RELATÓRIO DE CONSULTA PÚBLICA

Proposta de Definição do Âmbito do Estudo de Impacte Ambiental
Central Fotovoltaica Cristóvão Colombo I

Título: Relatório de Consulta Pública PDA226

Data: Outubro de 2022

Projeto Solar EDP

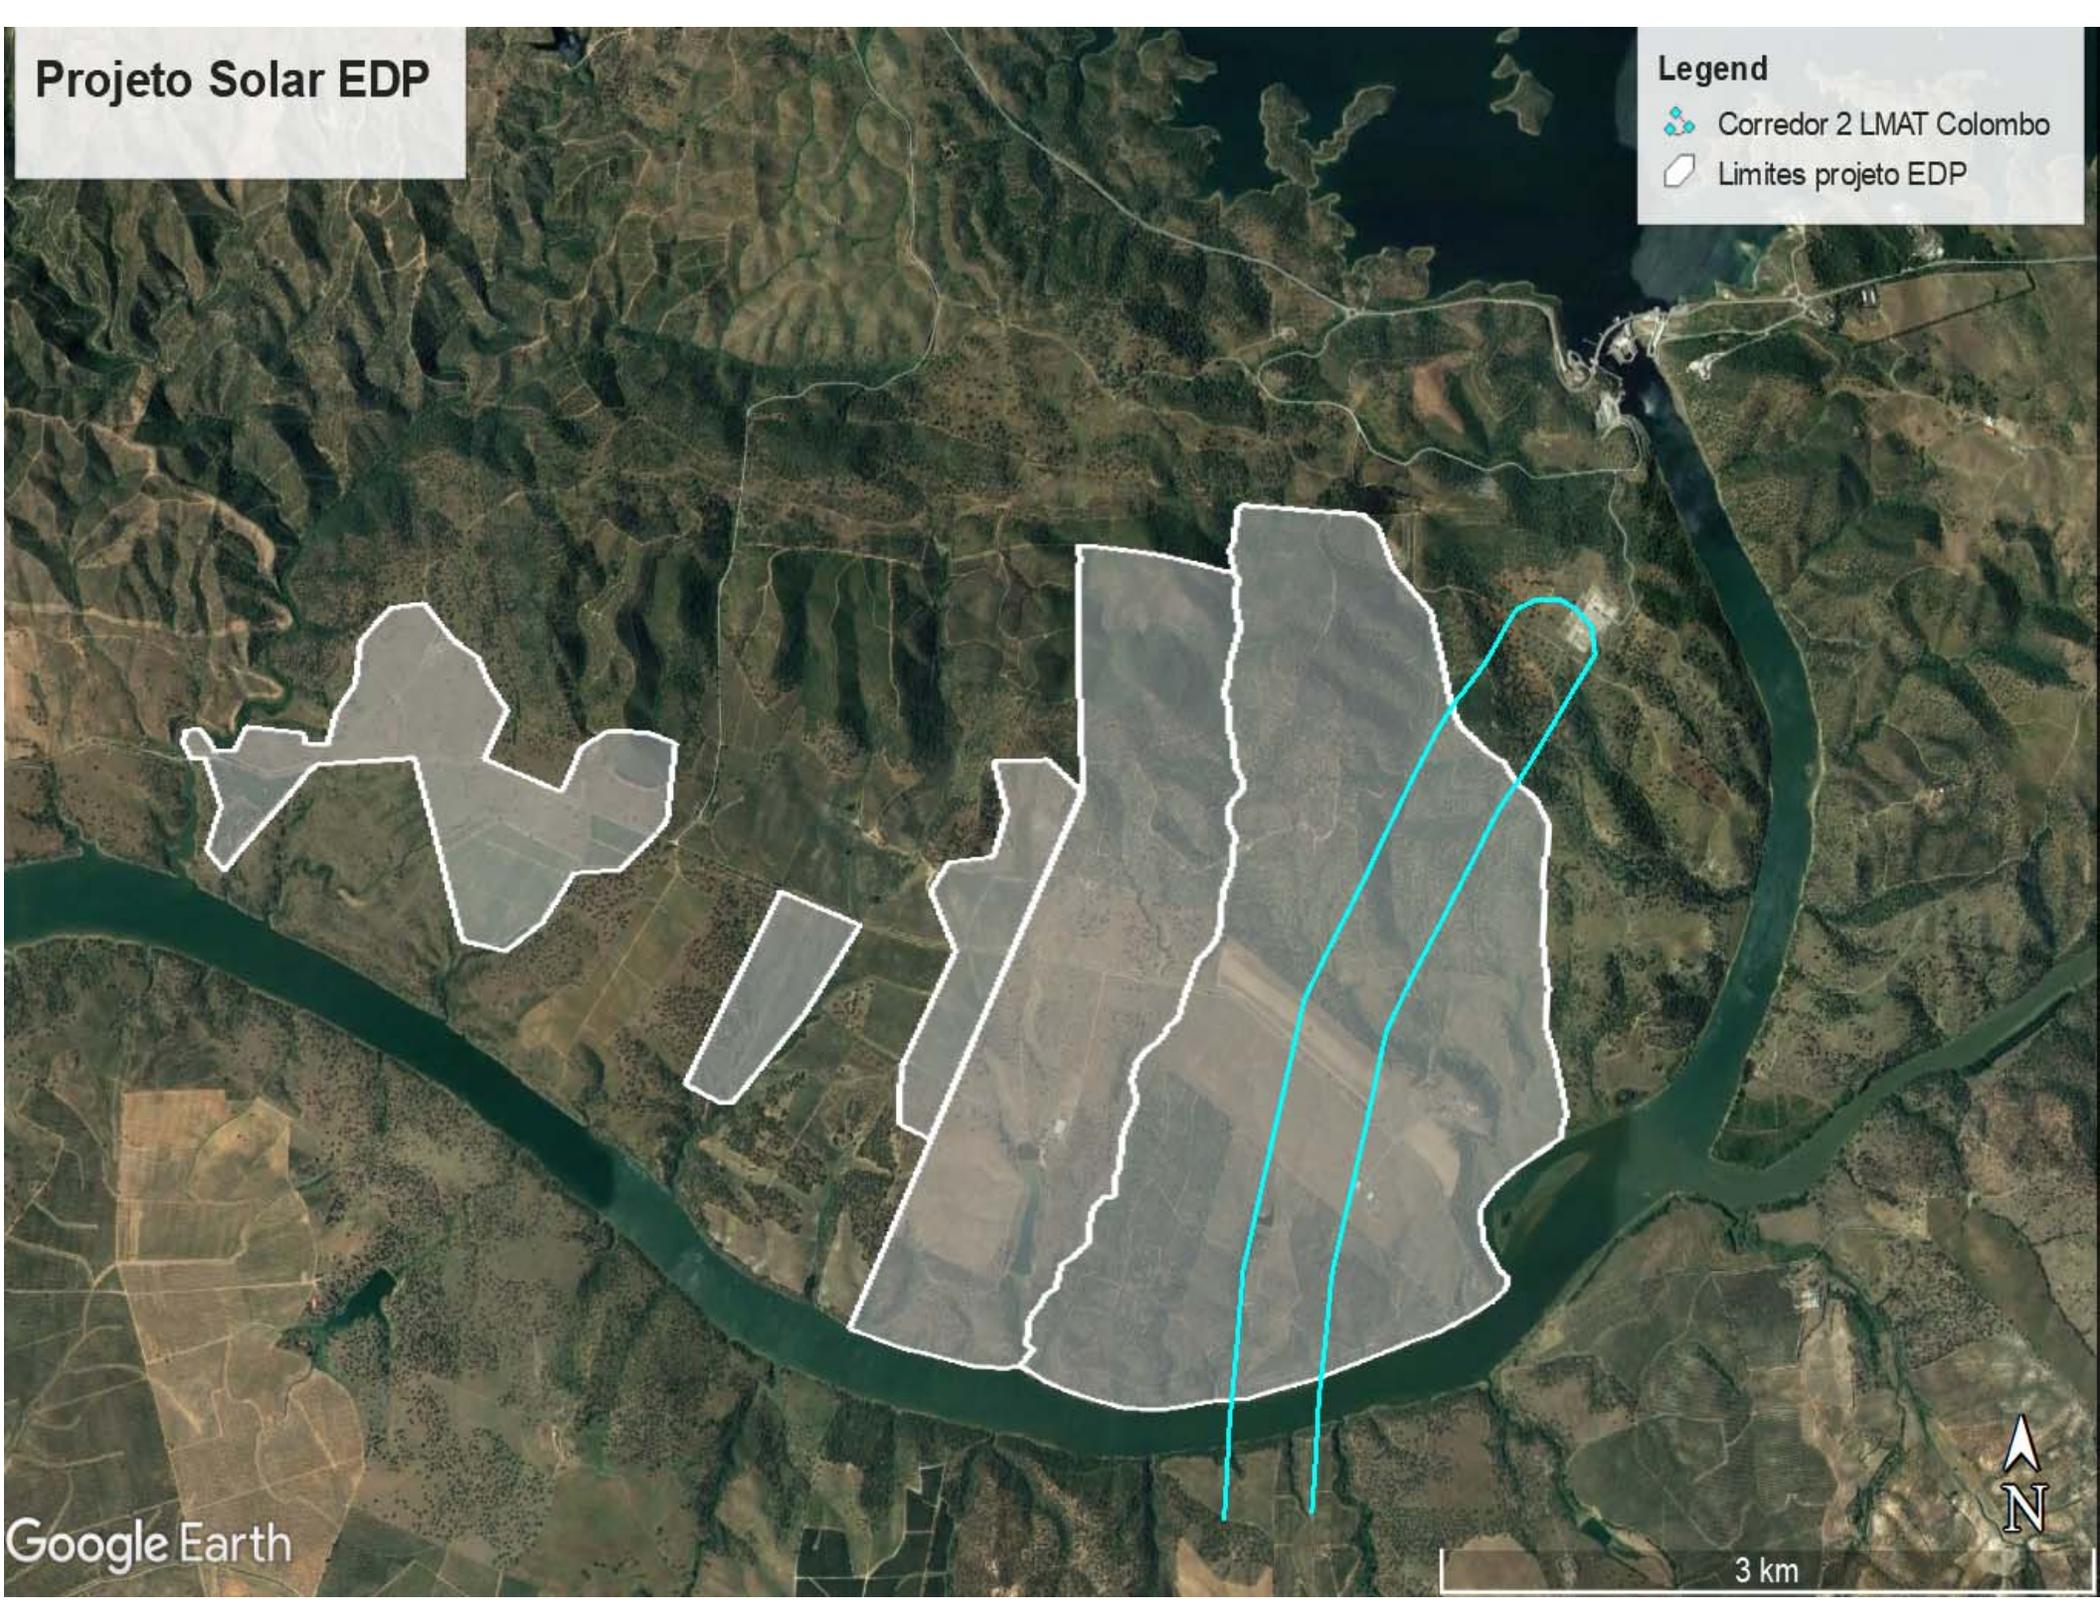
No âmbito da Consulta Pública da Proposta de Definição de Âmbito do projeto “Central Fotovoltaica Cristóvão Colombo I”, vem a EDP – Gestão da Produção de Energia, S.A. (EDP) fazer os seguintes comentários: Analisado o documento da Proposta de Definição de Âmbito do projeto em assunto, verifica-se que a alternativa B do corredor da linha elétrica coincide, já próximo da subestação de Alqueva II, com área ocupada por um projeto solar fotovoltaico em desenvolvimento pela EDP. O projeto EDP em causa é uma central fotovoltaica para hibridização da central hidroelétrica de Alqueva II. O Estudo de Impacte Ambiental deste projeto EDP está neste momento numa fase final de desenvolvimento, estando prevista a submissão do mesmo no início de 2023. A construção está prevista ser iniciada no 2T de 2024 e a entrada em exploração no 2T de 2025. Este projeto da EDP está assim numa fase avançada de desenvolvimento em vias de ser submetido para licenciamento ambiental, sendo que já foram feitos investimentos significativos em terrenos e estudos e projetos. Tendo em conta o exposto, apresentamos o nosso desacordo ao traçado da alternativa B do corredor da linha elétrica, solicitando a alteração do mesmo, de forma a não colidir com área do projeto EDP. Ficamos disponíveis para dentro do possível colaborar numa compatibilização do corredor em estudo com o projeto em desenvolvimento pela EDP. Nota: em anexo partilhamos imagem com a delimitação dos terrenos onde o projeto EDP se encontra em desenvolvimento
